**Progetto per la realizzazione di nuovi pozzi per
l'alimentazione idrica della Centrale
Termoelettrica Edison S.p.A. di Torviscosa (UD)**

**Integrazioni volontarie in risposta alle richieste
della Regione Autonoma Friuli-Venezia Giulia**

Edison S.p.A.

8 febbraio 2024

Figura 2.5a SIN Caffaro di Torviscosa

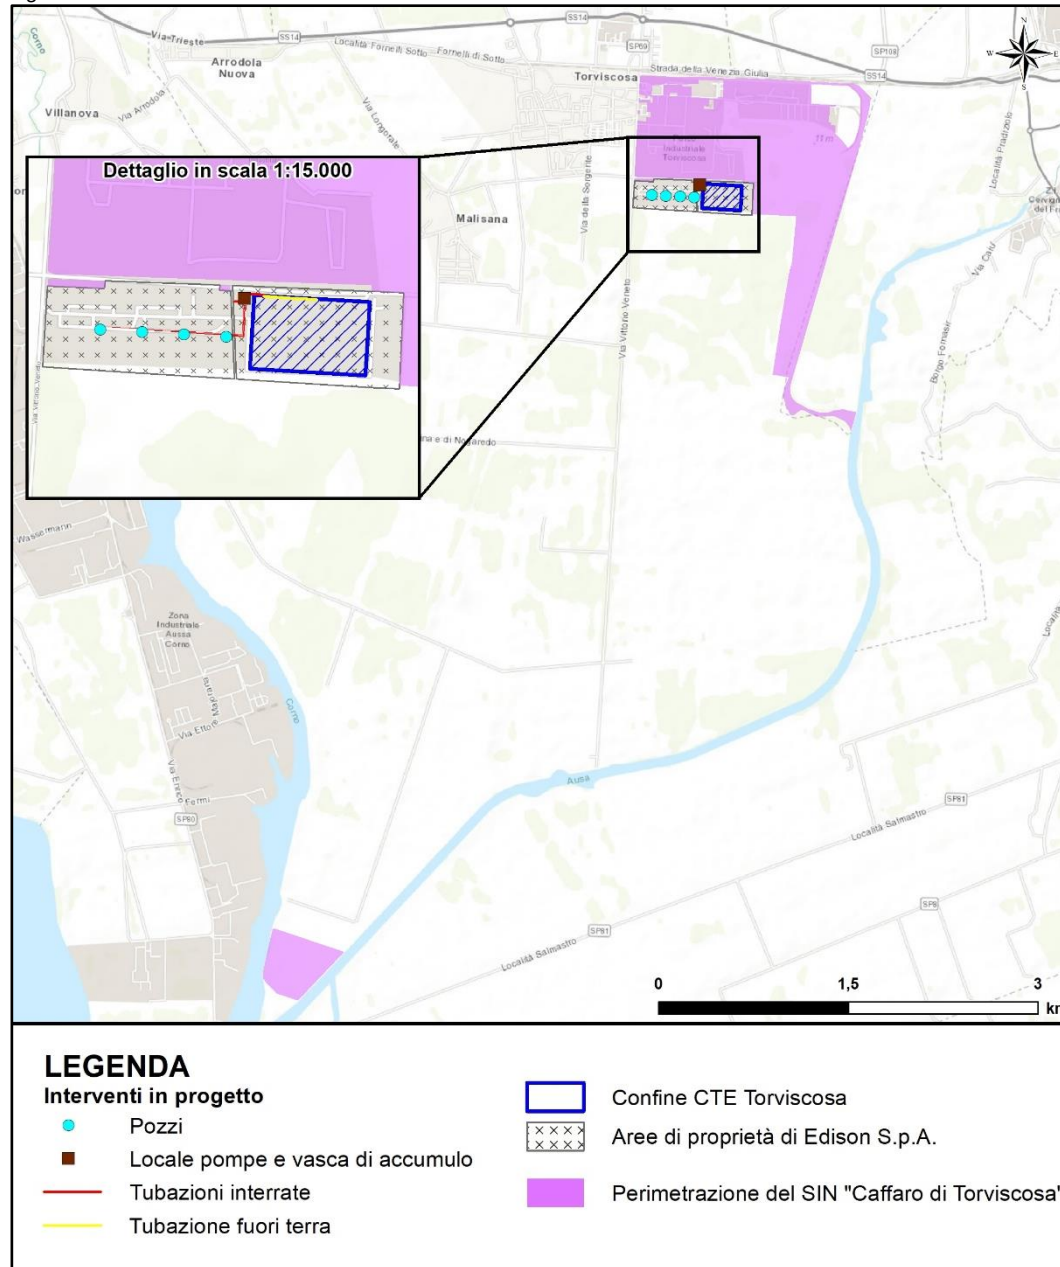
5. posto che alcune indagini pregresse effettuate nelle aree di intervento hanno rivelato una soggiacenza della falda variabile tra 0,6 e 2 metri al di sotto del piano campagna, qualora gli scavi interessino la parte satura del terreno, previsione di verificare la conformità delle acque sotterranee mediante la predisposizione di un piezometro, anche al fine di una corretta gestione delle terre e rocce da scavo fatto salvo eventuali interferenze con il procedimento SIQUI UD/BSI/31 (Decreto Regionale FVG n 1699/AMB dd 22/09/2015 e Decreto AMB/4038 dd 05/08/2021), o altri procedimenti afferenti il SIN, eventualmente attivi sulle particelle oggetto di intervento di cui si dovrà tenere conto;

Come indicato nel Decreto Regionale FVG n 1699/AMB dd 22/09/2015 e nel Decreto AMB/4038 dd 05/08/2021 ed evidenziato nello Studio Preliminare depositato (si veda la successiva figura estratta dallo SPA), l'area interessata dal progetto di realizzazione dei 4 pozzi e relative opere annesse è stata esclusa dalla perimetrazione del sito di interesse nazionale "Caffaro di Torviscosa".

Inoltre, il terreno insaturo risulta non contaminato ai sensi del Titolo V, Parte Quarta del D.Lgs 152/2006.
